**Avis délibéré de la mission régionale d'autorité environnementale  
sur le projet Moblhylys comprenant le démantèlement d'un  
aéronef, la création, le stockage, la distribution d'hydrogène et  
l'implantation d'un parc photovoltaïque, porté par aéroports de  
Lyon, sur la commune de Colombier-Saugnieu (69)**

**Avis n° 2024-ARA-AP-1787**

**Avis délibéré le 7 mars 2025**

Figure 5 : carte des habitats sur le site d'implantation du projet (source : étude d'impact)

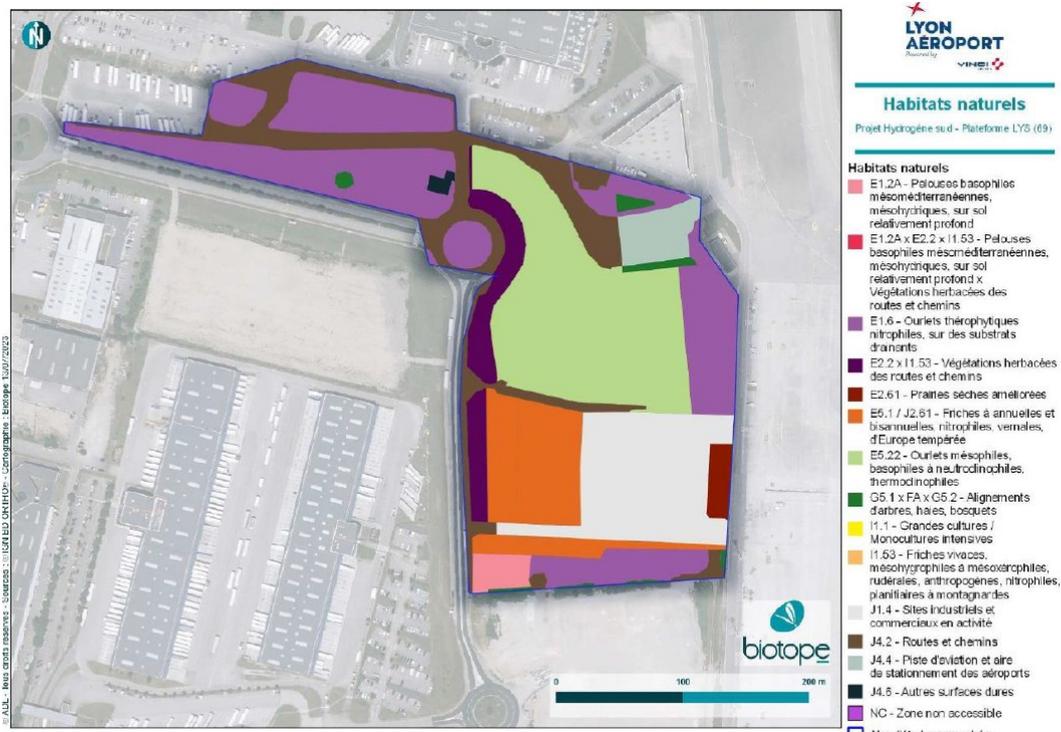
En matière d'enjeu, pour ce qui est des habitats, les milieux les plus naturels correspondent à des délaissés en friches, des talus colonisés par une flore spontanée, ou à des pelouses rases régulièrement entretenues. Les haies ou alignements d'arbres sont quasiment absents de cette aire d'étude et les milieux herbacés dominent. Le reste de l'aire d'étude rapprochée s'inscrit dans un environnement anthropique aménagé. Les enjeux de conservation des habitats sont jugés nuls à faibles par le dossier.

S'agissant des incidences, le dossier les présente uniquement sous forme de tableau<sup>8</sup>, sans les qualifier. De plus, elles ne semblent pas se rapporter précisément à ce projet comme le précise le dossier : « effets possibles pour ce type de projet »<sup>9</sup>. Le dossier distingue les effets en phase travaux des effets en phase exploitation. En phase travaux, des destructions ou dégradations des habitats ou des habitats d'espèces, des destructions d'individus de flore et d'espèces de faune peu mobiles, une altération biochimique des milieux et une perturbation des espèces de faune, particulièrement pour les mammifères et les oiseaux, nicheurs et hivernants, sont attendus. En phase exploitation, les mêmes effets qu'en phase chantier sont attendus avec toutefois un effet supplémentaire en matière de dégradation des fonctionnalités écologiques du fait notamment une fragmentation des habitats pour l'ensemble des espèces de faune.

Le dossier ne permet pas d'appréhender correctement l'impact du projet sur l'ensemble des habitats qui seront affectés et des fonctionnalités liées ; par exemple ni les mouvements de matériaux qui risquent de détruire la zone, ni les circulations d'engins, fossés, tranchées et passage de câbles, et les incidences potentielles de la réalisation des pistes et des ancrages des tables sur le fonctionnement des sols ne sont analysés et caractérisés.

### **L'Autorité environnementale recommande de mieux qualifier les impacts du projet sur les habitats et les espèces inféodées à ceux-ci.**
